From 5.1, 2, e 5.1, 2, e 5.1, 2, e unknown-from-address.net>
Subject **RE: Vragen over adviezen verkeerstoets mbt Provincialeweg**
To 5.1, 2, e 5.1, 2, e 5.1, 2, e @amsterdam.nl>
Date April 18, 2025 at 12:50:36 PM CEST

Ik heb een aantal vragen over het advies uit de verkeerstoets Provincialeweg 38 dat jij hebt opgesteld.

Luchtfoto met geadviseerde uitgebreide maatregel bij uitrit Provincialeweg 38.

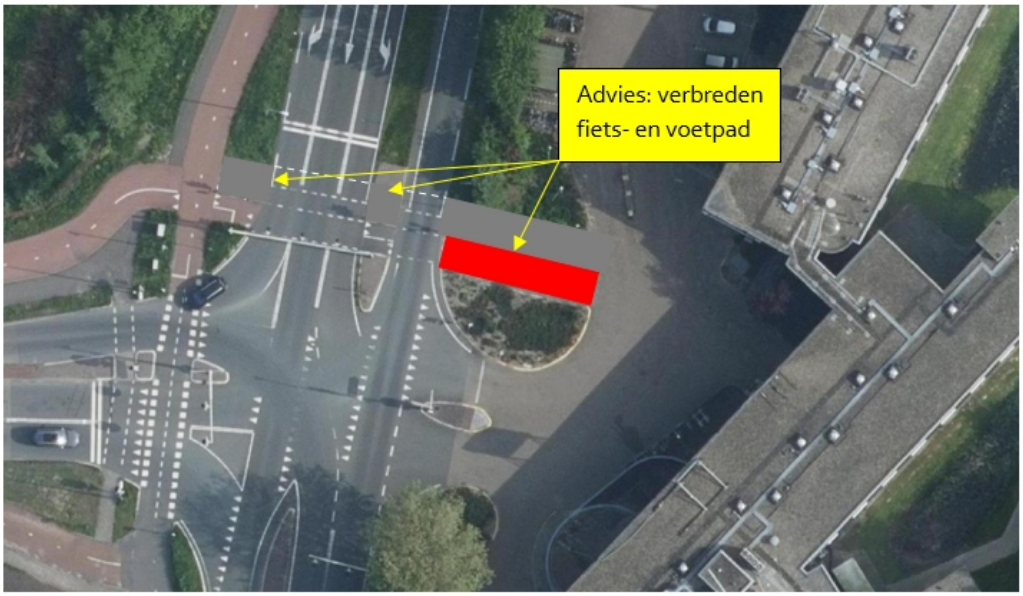
Volgens mij was het idee om zowel het voetpad en het fietspad te verbreden (de uitgebreide maatregel). Maar ligt ook aan de mogelijkheden!

De schets waarnaar je refereert in je mail is de bestaande situatie, volgens mij niet het voorstel vanuit de memo verbetering verkeerssituatie. Daarin is de stoep verbreed aan de hotel kant in twee versies. Is deze minimale versie hieronder die we zouden moeten uitvoeren?
